Паспорт доступности объекта социальной инфраструктуры (ОСИ)

- 1.1. Наименование (вид) объекта: **Центр культуры и досуга Воейково**
1.2. Адрес объекта: **188685, Ленинградская область, Всеволожский район, пос. Воейково, д. 87 б**

АКТ ОБСЛЕДОВАНИЯ объекта социальной инфраструктуры К ПАСПОРТУ ДОСТУПНОСТИ ОСИ

Фото №7. Вход в здание

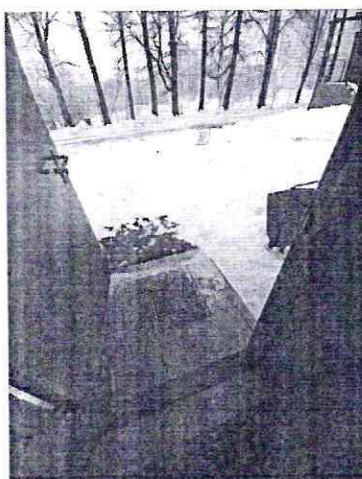
2.2	Пандус (наружный)	нет	-	-	-	-	-	-
2.3	Входная площадка (перед дверью)	есть	3	7	-Входная площадка выполнена в виде съезда, что не допустимо. Размеры площадки не нормативные.	К	Предусмотреть размер входной площадки с пандусом не менее 2,2х 2,2 м. Входную площадку оборудовать пандусом: наружный пандус должен иметь уклон не круче 1:20 (5%). При ограниченном участке застройки или наличии подземных коммуникаций перед входом допускается проектировать пандус с уклоном не круче 1: 12 (8%) при длине марша не более 6,0 м. -Пандусы должны иметь двухстороннее ограждение с поручнями на высоте 0,7 и 0,9 м. Верхний и нижний поручни должны находиться в одной вертикальной плоскости. Завершающие горизонтальные части поручня должны быть длиннее наклонной части пандуса на 0,3 м и иметь травмобезопасное исполнение. -По продольным краям	Капи таль ный ремонт

марша пандуса следует установить бортики высотой не менее 0,05 м	
2.4	Дверь (входная)	есть	3	7	-Отсутствуют знаки доступности. - Отсутствует тактильная информационная вывеска с применением шрифта Брайля. - В полотнах наружных дверей, доступных для МГН, отсутствуют смотровые панели. - Двери с доводчиками не обеспечивают задержку автоматического закрывания дверей, продолжительность 5с. -Высота кнопки вызова на улице не нормативная -1,4 м, в помещении -1,5 м.	К, О, С	- Оборудовать вход пиктограммой доступности на высоте 1,2-1,6 м со стороны дверной ручки. - Оборудовать вход тактильной информационной вывеской и тактильной пиктограммой доступности на высоте 1,2-1,6 м со стороны дверной ручки. -Оборудовать наружную дверь смотровыми панелями, заполненными прозрачным и ударопрочным материалом и доводчиками в соответствии с нормативными требованиями (усилие открывания двери не должно превышать 50 Нм, обеспечение автоматического закрывания дверей продолжительностью не менее 5 с). -Перенести кнопку вызова помощи для МГН на высоту 0,8 м -1 м от пола/земли.	Текущий ремонт

До реконструкции входного узла установить кнопку вызова для инвалидов, передвигающихся на креслах-колясках для оказания помощи при входе в учреждение. Кнопку установить в пределах досягаемости с уровня земли.

Фото № 8. Вестибюль

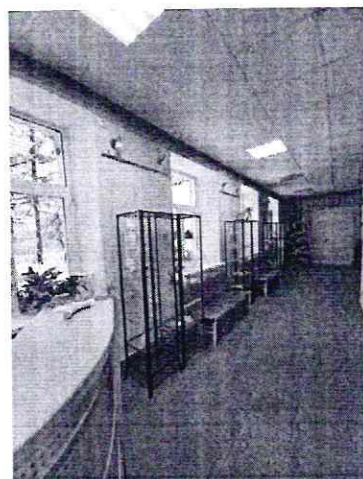
3.1	Коридор (вестибюль, зона ожидания, галерея, балкон)	есть	5	8	- На участках пола на путях движения перед доступными дверными проемами, находящимися фронтально по ходу движения, и входами на лестницы, стационарными препятствиями отсутствуют тактильно-контрастные предупреждающие указатели. - Отсутствует тактильная мнемосхема при входе в учреждение. - Ковровые покрытия, расположенные на пути движения не закреплены. - Отсутствуют места ожидания для МГН	С	- См.комментарии - При входе с правой стороны по ходу движения от входных дверей разместить информационную мнемосхему (тактильная схема движения), отображающую информацию о расположении помещения и лестниц. - Ковровые покрытия на путях движения должны быть плотно закреплены. - Следует обустроить места ожидания в вестибюле скамейками с подлокотниками.	Индивидуальное решение с ТСР

4.3	Прилавочная форма обслуживания	есть	5	8	- Поверхность столов индивидуального пользования, прилавков, справочных и других мест обслуживания, для посетителей на кресло-колясках не соответствуют п. 8.1.7 СП 5913330.2016. Высота ресепшена-1,2 м.	К, О	Поверхность столов индивидуального пользования, прилавков, низа окошек касс, справочных и других мест обслуживания, используемых посетителями на креслах-колясках оборудовать на высоте не более 0,85 м над уровнем пола. Ширина и высота проема для ног должна быть не менее 0,75 м, глубина-не менее 0,5 м. Ширина рабочего фронта прилавка, стола, стойки, барьера и т.п. у места получения услуги должна быть не менее 1,0 м.	Текущий ремонт

Фото № 15. Санузел для МГН

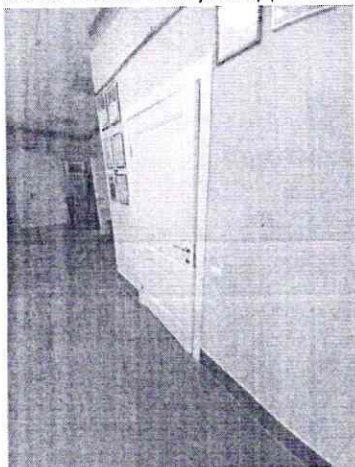
5.1	Туалетная комната	есть	12	15, 16	Санузел для МГН не соответствует нормативным требованиям (размер в плане не нормативный, отсутствуют поручни, кнопка вызова помощи, высота зеркала более 0,85 м, высота унитаза менее 0,45 м.)	все	Оборудовать санузел в соответствии п.6.3.3 СП 59.13330.2016.	Капитальный ремонт

До подхода капитального ремонта санузла для МГН установить поручни для инвалидов с нарушениями опорно-двигательного аппарата, установить кнопку вызова помощи сотрудника.
